TSI 04/2020

Прокладка ГБЦ 867.700

Renault | Nissan | Mercedes-Benz | R9M | OM626

Изменения в дизайне

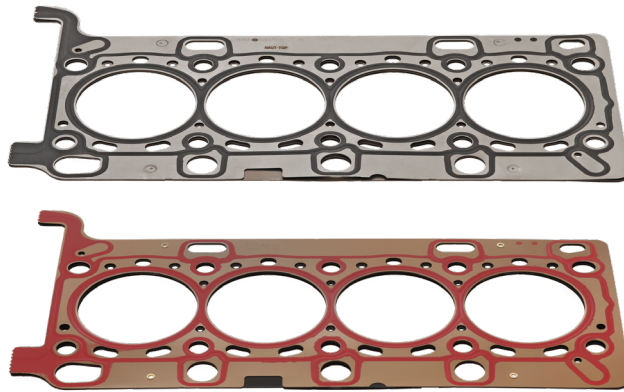
В процессе усовершенствования прокладки под головку блока цилиндров 867.700 были предприняты следующие изменения. Вместо покрытия гофра черного цвета использован красный цвет, что связано с повышением термостойкости.

Кроме того, был изменен способ соединения отдельных металлических слоев. Ранее выпускаемая прокладка 598.670 имела четыре точки сварки. В следующей прокладке с номером артикула 867.700 металлические слои прочно соединены между собой при помощи заклепок. Это практически никак не отражается на монтаже прокладки под головку блока цилиндров.

Способ соединения элементов прокладки не влияет на функцию непроницаемости для газа и жидкостей.
